Сто пятьдесят шестая сессия

Предложение по дополнению 9 к поправкам серии 04 к Правилам № 48 (установка устройств освещения и световой сигнализации)

Представлено Рабочей группой по вопросам освещения и световой сигнализации*

Зона наблюдения видимой поверхности огней маневрирования

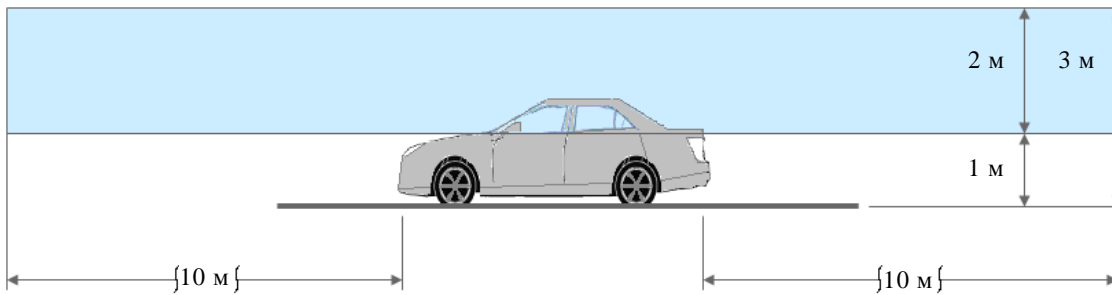
Включить новое приложение 13 следующего содержания:

На настоящем рисунке показана зона с одной стороны; другие зоны находятся перед автомобилем, позади него и с другой стороны автомобиля.

- 6.26.8 Контрольный сигнал
Специальные требования отсутствуют.
- 6.26.9 Прочие требования
- 6.26.9.1 Техническая служба – к удовлетворению органа, отвечающего за официальное утверждение типа, – проводит визуальную проверку, с тем чтобы убедиться, что видимая поверхность этих фонарей не видна напрямую для глаза наблюдателя, перемещающегося по границе зоны в поперечной плоскости на расстоянии 10 м от передней части транспортного средства, в поперечной плоскости на расстоянии 10 м от задней части транспортного средства и в двух продольных плоскостях на расстоянии 10 м от каждой из сторон транспортного средства; эти четыре плоскости параллельны грунту и находятся на высоте от 1 м до 3 м над ним, как указано в приложении 13.
